SFI-B-09-013

Změna napínací kladky pohonu sečení

Modell: G23 LD / HD
Serien-Nr.: 10001 bis 11232

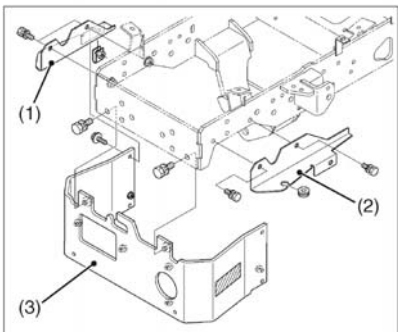
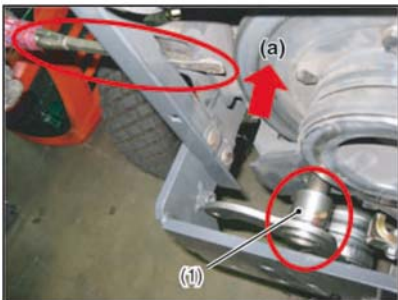
U uvedených strojů může dojít k poškození nebo prasknutí napínací kladky pohonu sečení a následnému zničení řemenů.

V těchto případech je nutno namontovat pozměněnou napínací kladku.

Demontujte napínací kladku (1) (K112226310)

Vyměňte napínací kladku za nové provedení

Bezeichnung	Ersatzteil-Nummer	Menge
Spannrollenhebel	K2053-91600	1

Při zpětné montáži použijte novou samozajišťovací matici (0255250080)
Matici dotáhněte a následně uvolněte o 1/4 otáčky.

Při montáži postupujte v opačném sledu, nezapomeňte namazat čep napínací kladky!
